内外電機株式会社

## 住宅用分電盤 仕様変更のご案内

分岐総回路数 6 回路・8 回路 リミッタースペースなし 扉付及び扉なしの住宅用分電盤

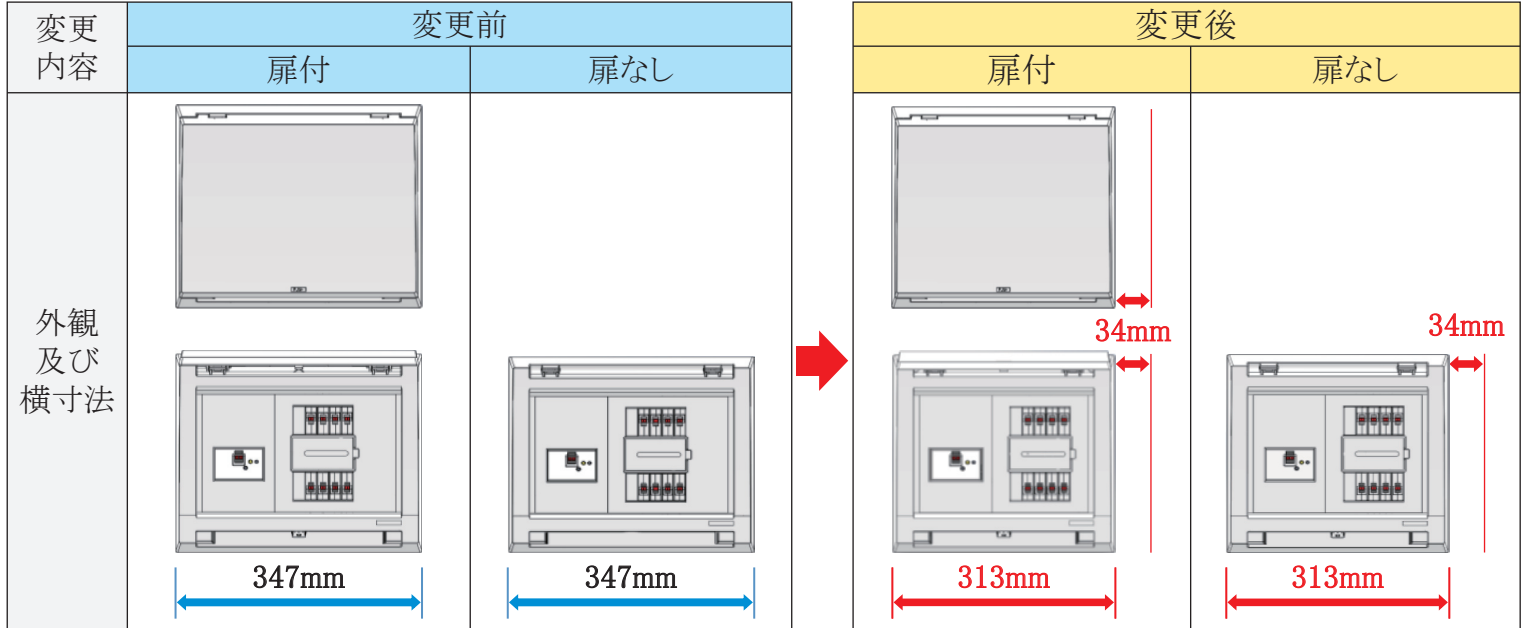
商品の横寸法を 34mm 縮小します。

品番を変更します。(回路数の末尾に M が付きます。)
